ХВОСТОВИК БЛОКА ДЛЯ СМЕННЫХ ПРЕСС-ФОРМ  
ПРЯМОГО ПРЕССОВАНИЯ

Shank of the unit for changeable compression  
moulding press-moulds.  
Construction and dimensionsГОСТ  
20928-75Постановлением Государственного комитета стандартов Совета Министров СССР от 25 июня 1975 г. № 1620 срок  
действия установленс 01.07.76  
до 01.07.81

**Изменение № 1 ГОСТ 20928—75 Хвостовик блока для сменных пресс-форм прямого прессования. Конструкция и размеры**

**Изменение № 2 ГОСТ 20928—75 Хвостовик блока для сменных пресс-форм прямого прессования. Конструкция и размеры**

1.1. Конструкция и размеры хвостовика должны соответствовать указанным на черт. 1.

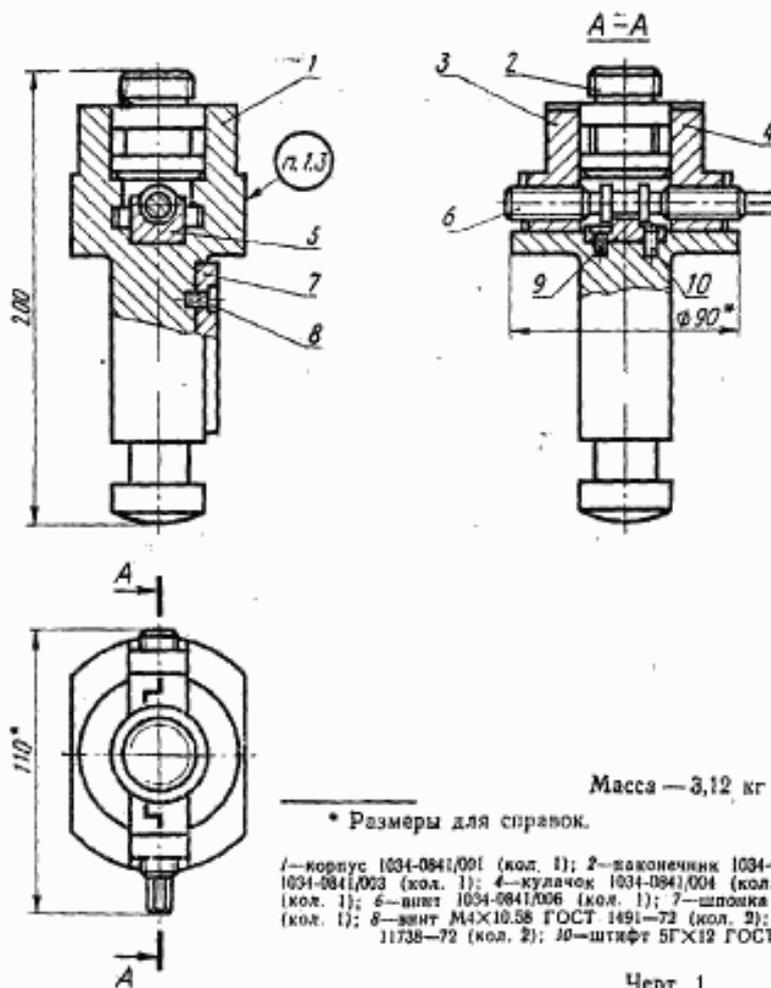
Пункт 1.1. Чертеж 1. Поз. 10. Заменить обозначение:  $5Г \times 12$  на  $5m6 \times 12$ .

Чертеж 1. Подрисовочная подпись. Заменить обозначения в ссылке:  $M4 \times 10,58$  на  $B.M4-6 \times 10,58$ , ГОСТ 1491—72 на ГОСТ 1491—80, ГОСТ 8790—68 на ГОСТ 8790—79.

Черт. 2

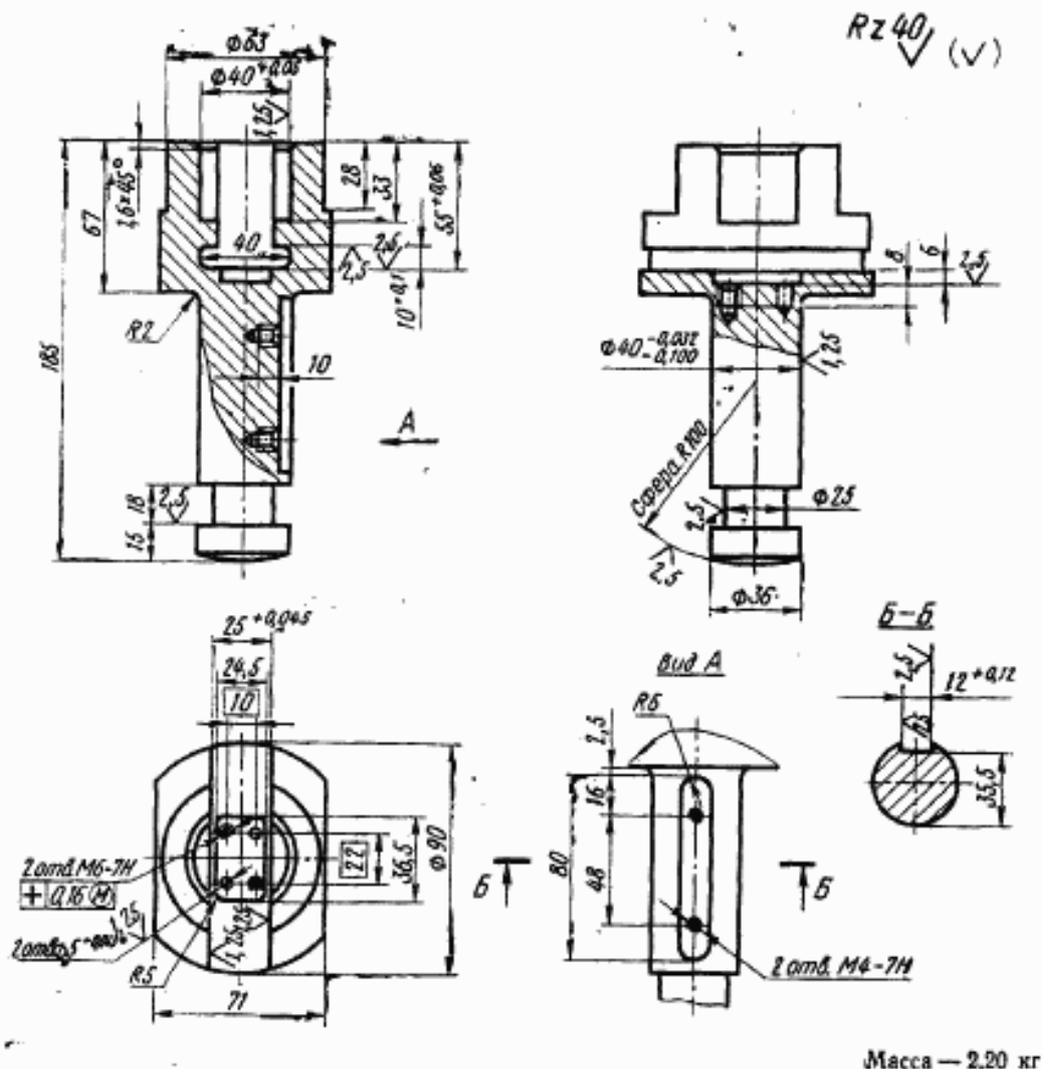
Пункт 2.1. Чертеж 2. Заменить предельные отклонения:  $+0,05$  на  $H9$ ,  $-0,032$  на  $e8$ ,  $+0,1$  на  $H11$ ,  $+0,045$  на  $H9$ ,  $+0,013$  на  $H7$ ,  $+0,12$  на  $H11$ ,  $-0,100$

Чертеж 2. Главный вид. Контурную линию исключить:

заменить обозначение:  $\boxed{+ 0,16 \text{ (M)}}$  на  $\boxed{\text{Ø } \text{Ø}0,16}$  ; заме-

нить обозначение допуска резьбы М4: 7Н на 6Н.

Черт. 3

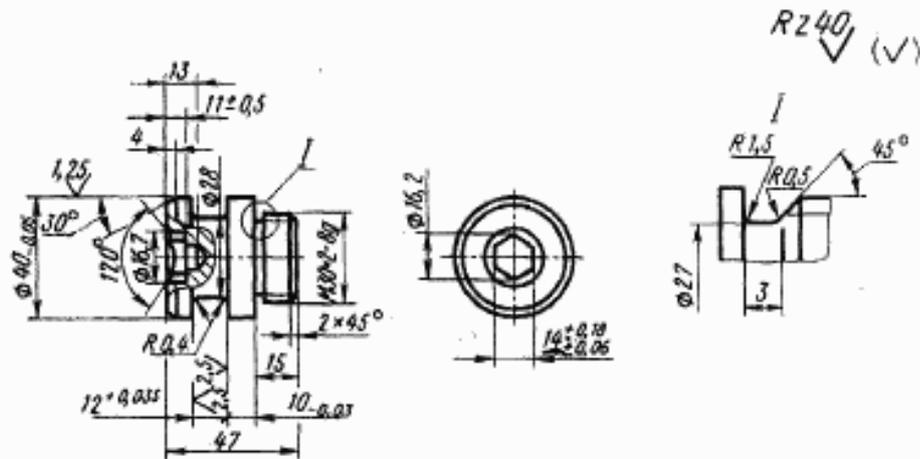
Пункт 3.1. Чертеж 3. Заменить предельные отклонения:  $-0,05$  на  $h9$ ,  $+0,035$  на  $H9$ ,  $-0,03$  на  $h9$ ,  $+0,18$  на  $D11$ ,  $+0,06$

Чертеж 3. Заменить размер: 47 на 46.

Черт. 4

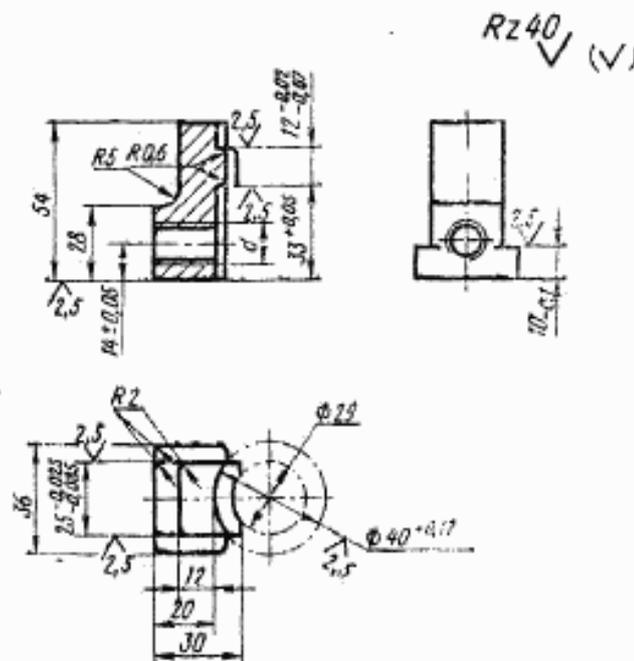
Пункт 4.1. Чертеж 4. Заменить предельные отклонения:  $-0,02$  на  $e8$ ,  $\pm 0,05$  на  $I_s 11$ ,  $+0,05$  на  $H9$ ,  $-0,1$  на  $h11$ ,  $-0,025$  на  $e8$ ,  $+0,17$  на  $H11$ ,  $-0,085$

Пункт 4.1. Таблица. Графа d. Заменить обозначение: «Трап 16×4» на Тг 16×4, «Трап 16×4 левая» на Тг 16×4ЛН;

пример условного обозначения. Заменить обозначение: «Трап 16×4» на Тг 16×4.

Пункт 4.4 изложить в новой редакции: «4.4. Резьба трапецидальная односторонняя, профиль по ГОСТ 9484—81, диаметры и шаги по ГОСТ 24738—81, после допуска резьбы — 8Н по ГОСТ 9562—81».

Черт. 5

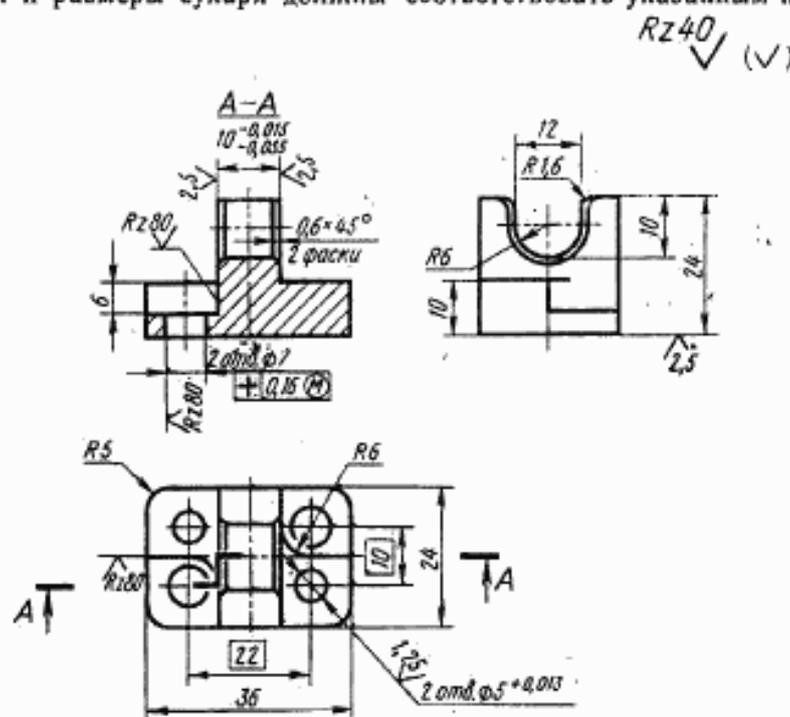
Пункт 5.1. Заменить предельные отклонения:  $-0,015$  на  $e8$ ,  $+0,013$  на  $H7$ ,  $-0,055$

Пункт 5.1. Чертеж 5. Заменить обозначения:  $\sqrt[0,4]{Rz80}$  на  $\sqrt[0,3]{12,5}$

$\boxed{+ 0,16 \text{ (M)}}$  на  $\boxed{\text{Ø } \text{Ø}0,16 \text{ (M)}}$
